## TESTO DELLE OSSERVAZIONI

**Oggetto: Codice procedura 10847 - Costruzione ed esercizio di un impianto di produzione di energia elettrica da fonte eolica "FIORA" di potenza nominale pari a 52,8 MW, da realizzarsi nel comune di Manciano (GR) e delle opere ed infrastrutture connesse**

**ALLEGATO n1 OSSERVAZIONI IMPIANTO EOLICO INDUSTRIALE "FIORA" COMPOSTO da n. 4 immagini e 4 pagine.**

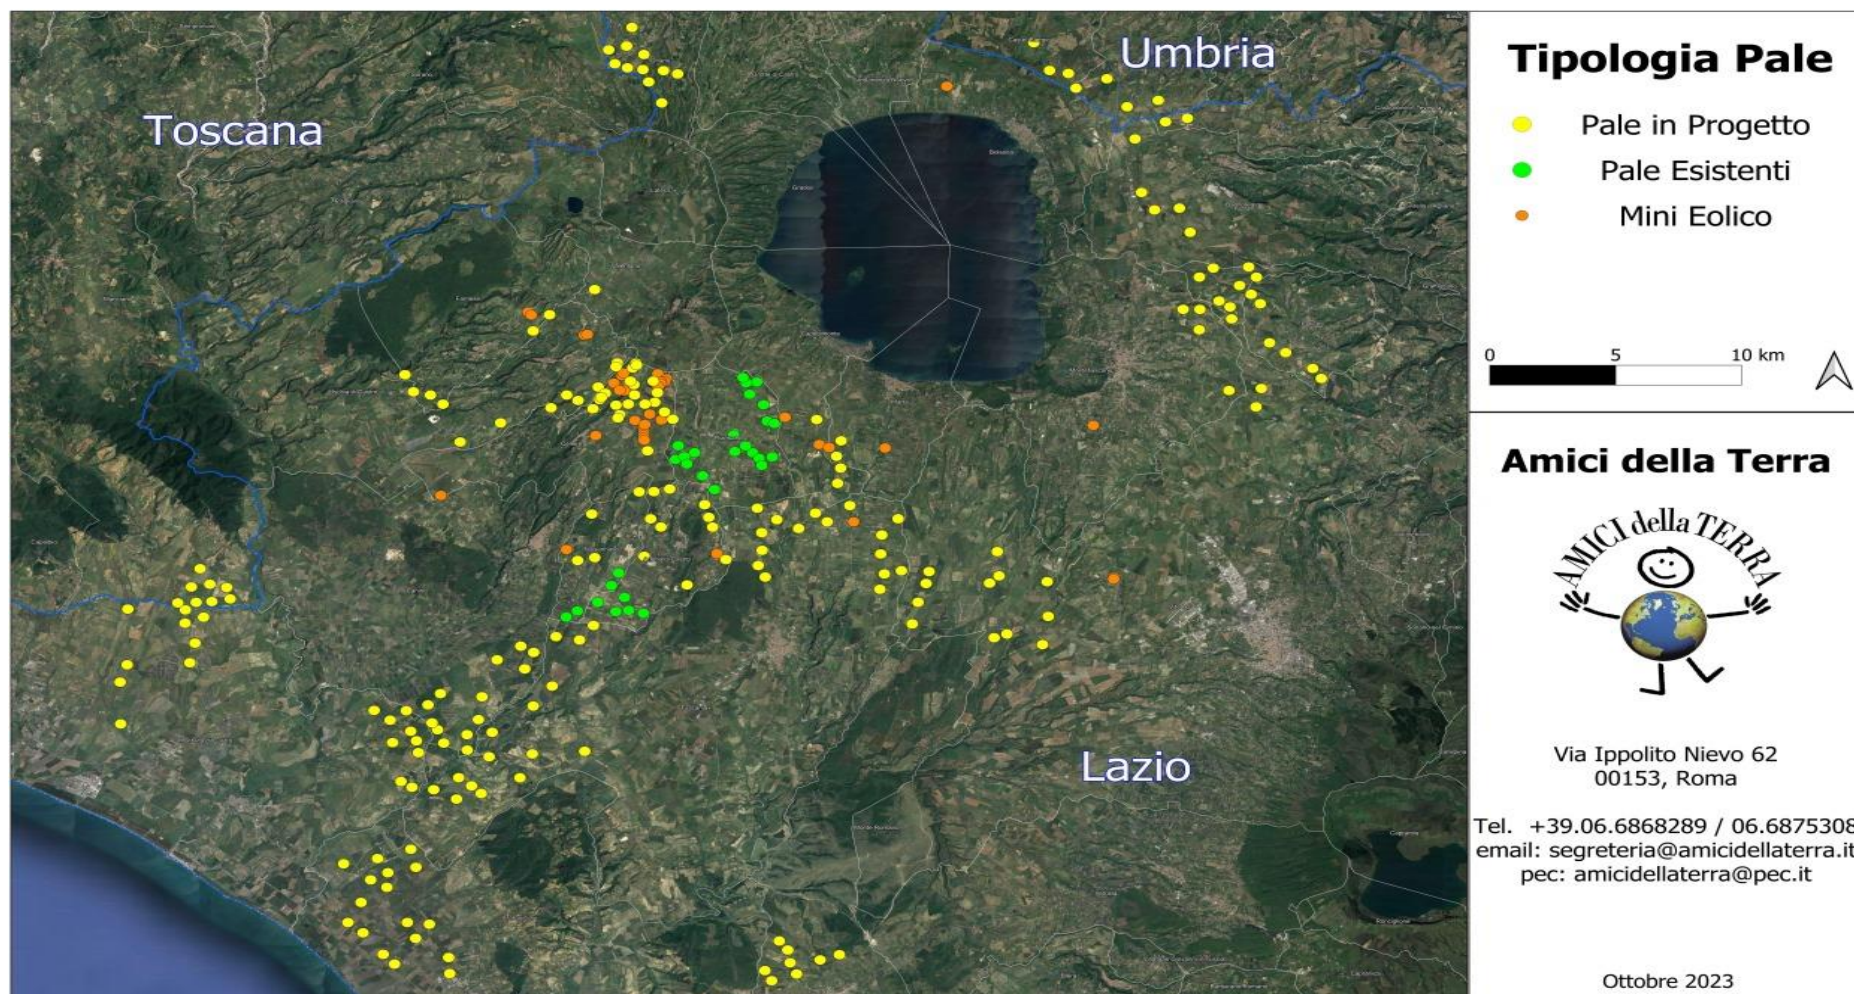
## Analisi degli Impianti Eolici Esistenti e in Progetto

IMMAGINE n. 3 MAPPA INTERVISIBILITA' IMPIANTI EOLICI ( da aggiornare) esistenti e in procedura VIA al MASE e alla REGIONE LAZIO.

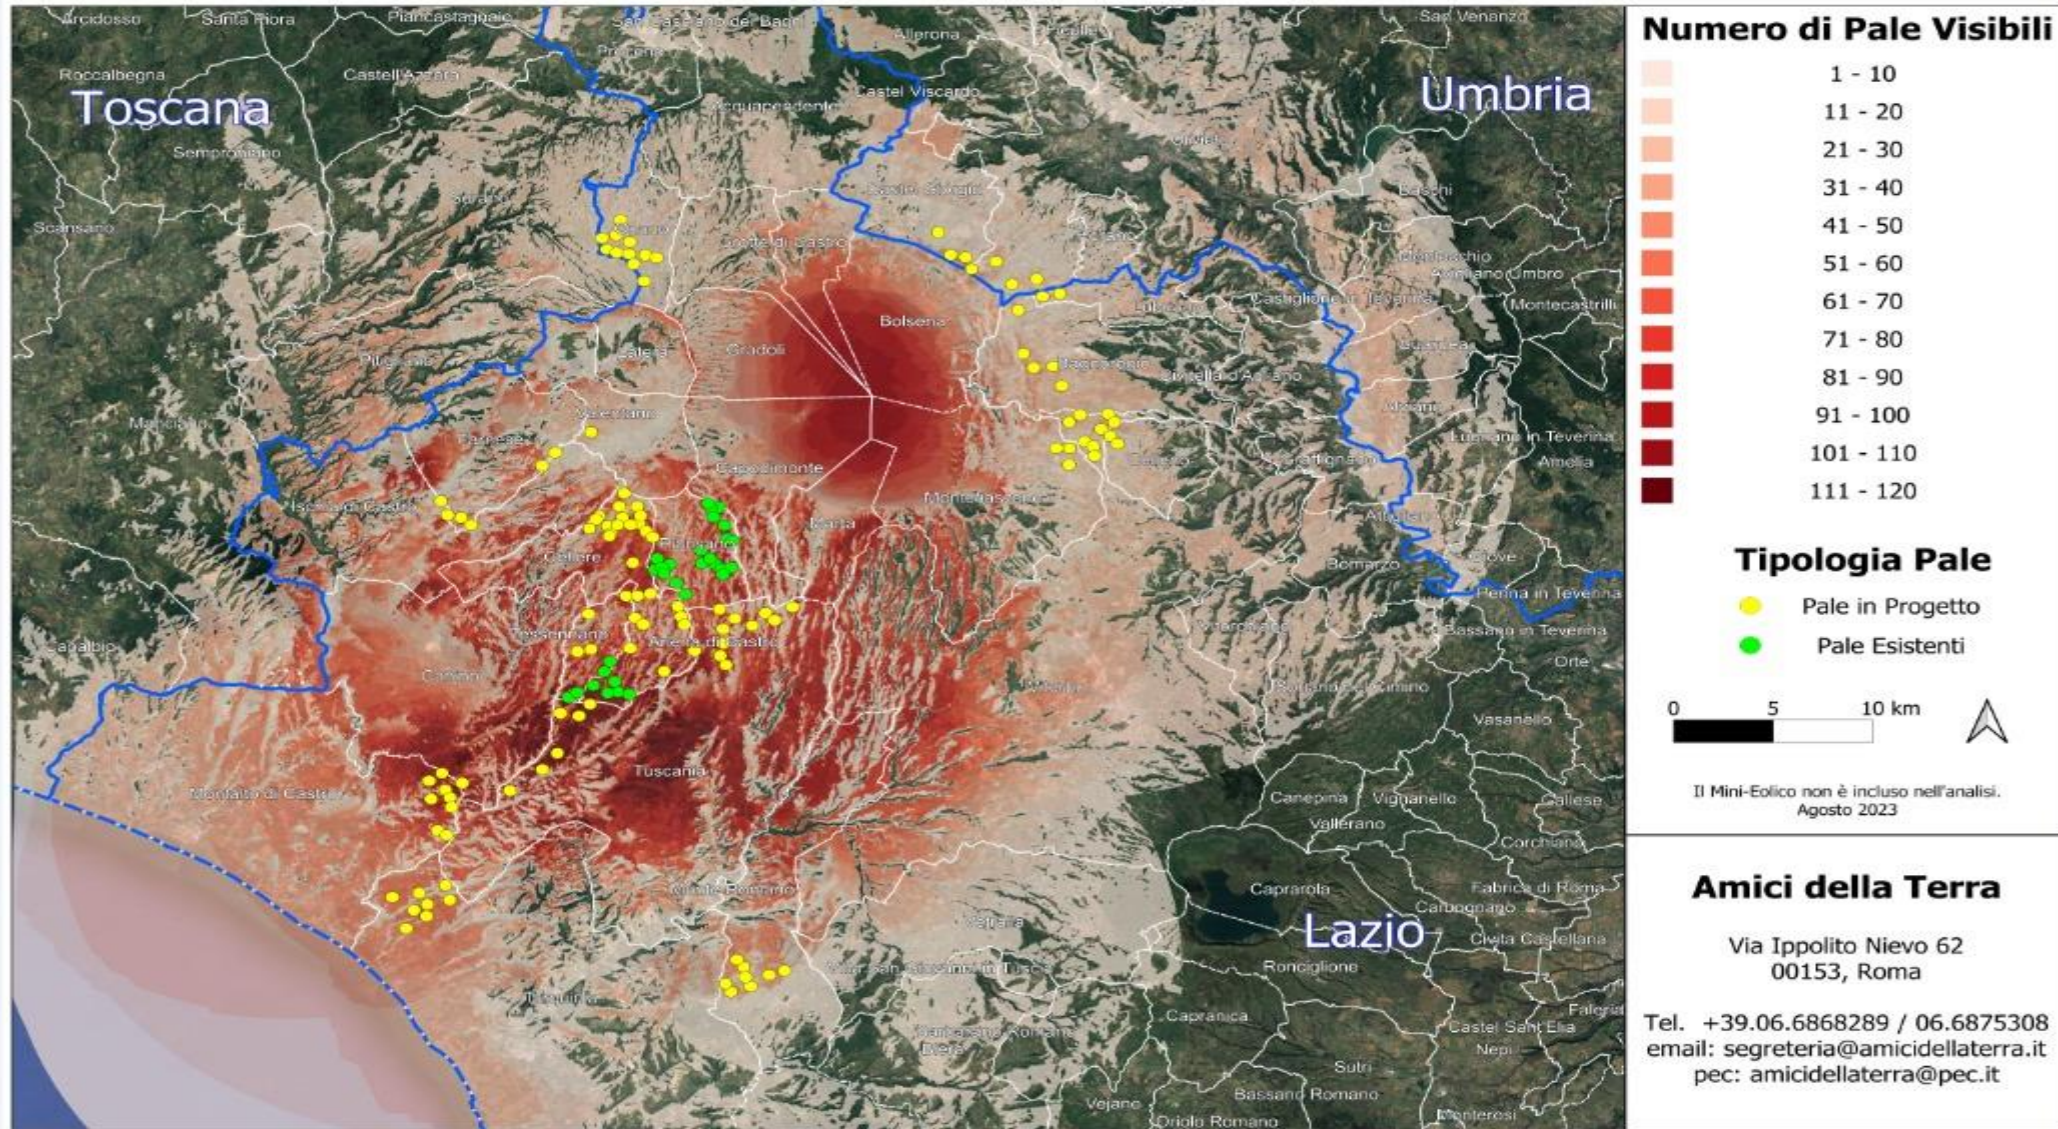
**3) OSSERVAZIONE: CUMULO e SATURAZIONE IMPIANTI FER NELLA PROVINCIA di VITERBO, IN PARTICOLARE NEL COMUNE DI MONTALTO DI CASTRO E NELLA ZONA A CONFINE CON IL COMUNE di MANCIANO che SI TROVANO NELLO STESSO BACINO VISIVO.**

La zona in cui in cui è stato progettato l'eolico Fiora è già occupata da diversi centinaia di ettari di impianti fotovoltaici già esistenti e in procedura VIA al Mase e alla Regione Lazio così come da diversi progetti di impianti eolici industriali ( vedi Allegato Osservazioni immagini nn. 2,3 e 4. L'impianto eolico Fiora, pur trovandosi in Toscana ma nello stesso bacino visivo del territorio limitrofo laziale ed a poche centinaia di metri da una zona già estremamente satura del Lazio, andrebbe ad appesantire una situazione già *critica per la sostenibilità ambientale*.
